Nota Tecnica n.30 del Comitato Romano Antirumore (C.R.A.)

HORUS Club, C.so Sempione, Roma:

Controdeduzioni alla Valutazione d'Impatto Acustico

Prot. (X Dip.) n.10362 del 15 maggio 2002

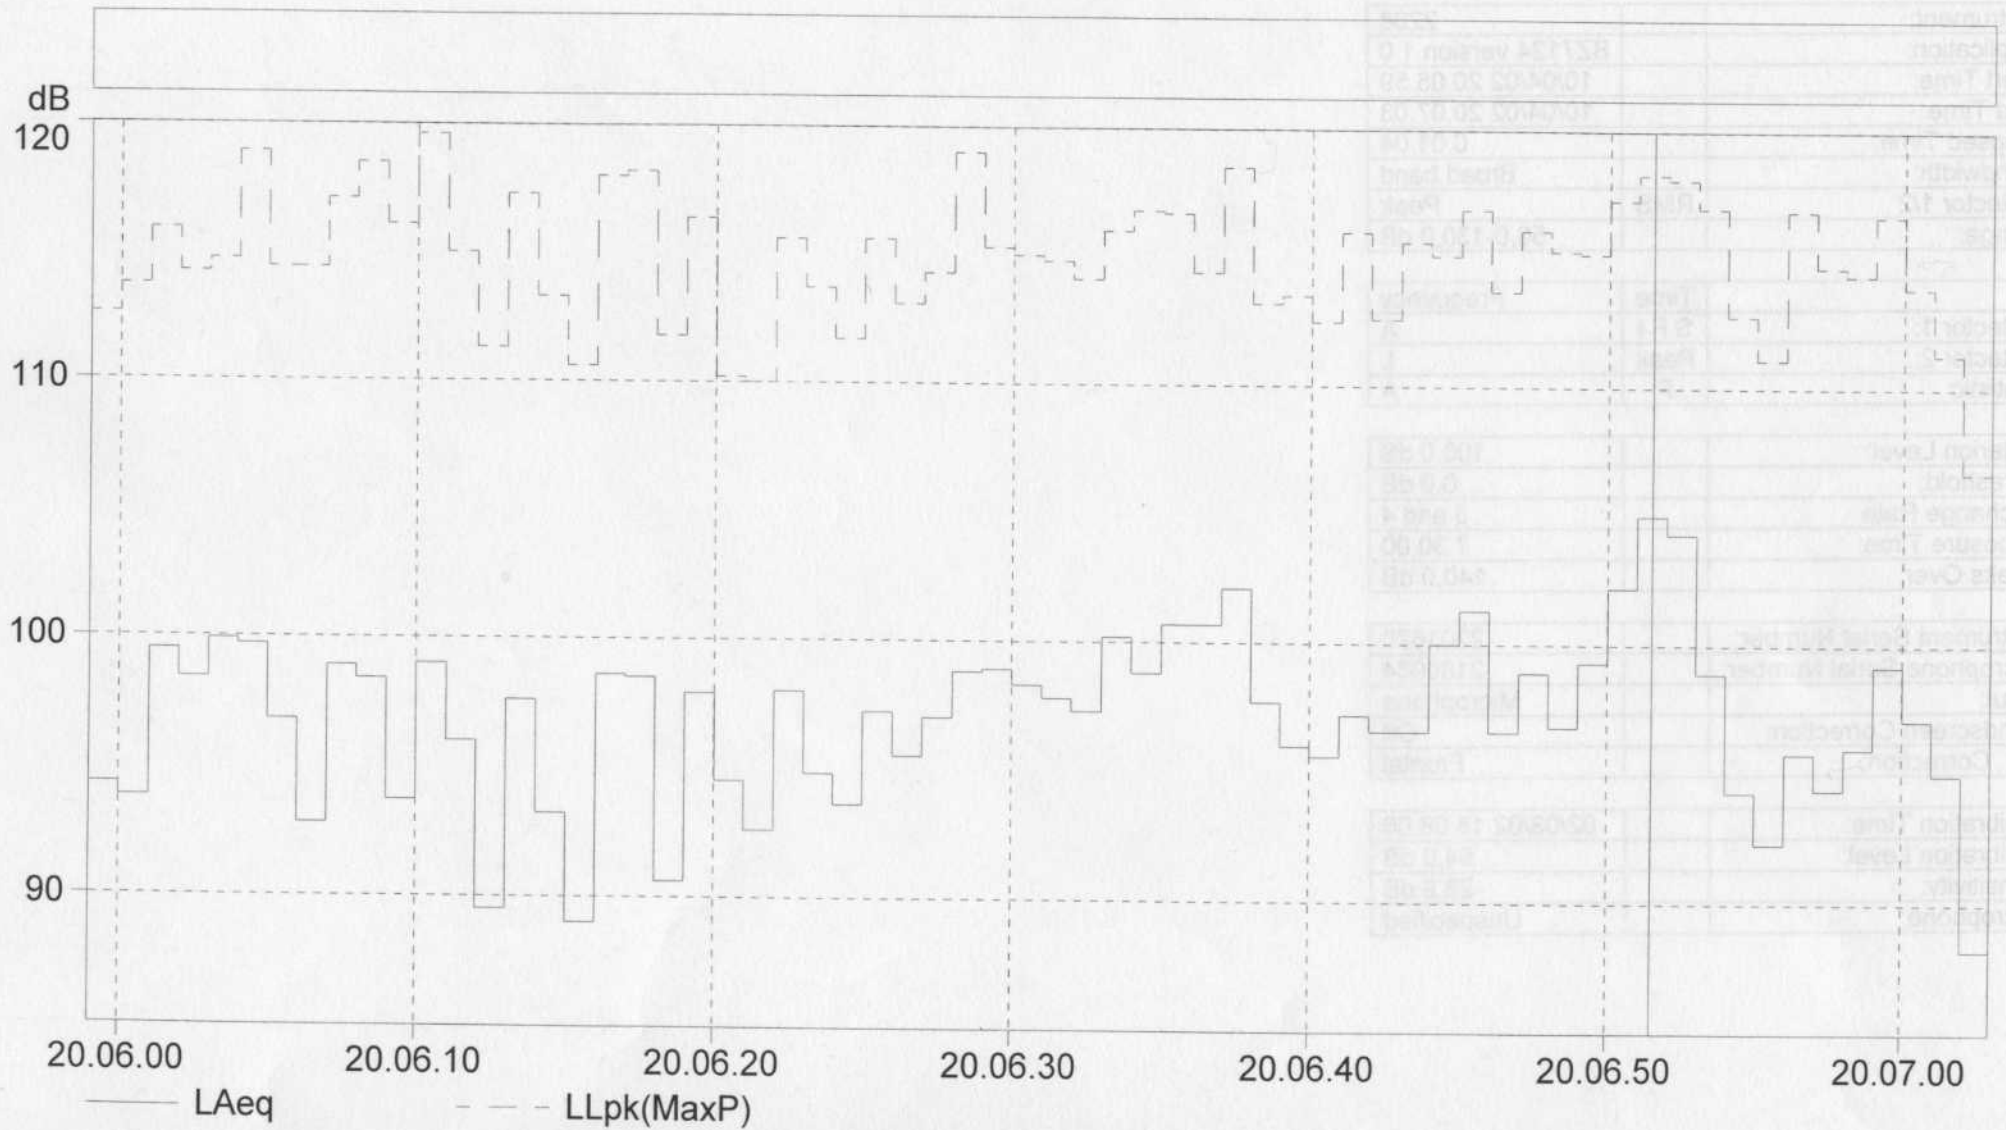
2)- A Pag.3 della Valutazione si indica la data del 10 maggio 2002, mentre in effetti il collaudo della versione ridotta dell'impianto audio è stato effettuato esattamente un mese prima. In quell'occasione, tuttavia, si dovette constatare che anche **con un solo amplificatore (LAB-1300) e con i quattro diffusori più piccoli presenti in sala (PS-Audio) si raggiungevano facilmente anche i 105 (centocinque) dB"A" Leq**, cioè dieci volte il livello (asseritamente) tale da rispettare i limiti di legge.

Il **Grafico "A"**, allegato, mostra il risultato di una serie di campionamenti di Livello Equivalente -con pesatura "A"- di **Rumore Ambientale**, rilevati ad intervalli di un secondo all'interno dell'Horus Club, con l'impianto in versione ridotta, proprio in quella data e contemporaneamente. **I livelli in sala oscillano tra i 100 ed i 105 dB"A" Leq.**
Il valore di Livello Equivalente (pesato "A") più frequente è di 99 dB"A" Leq (1s.).
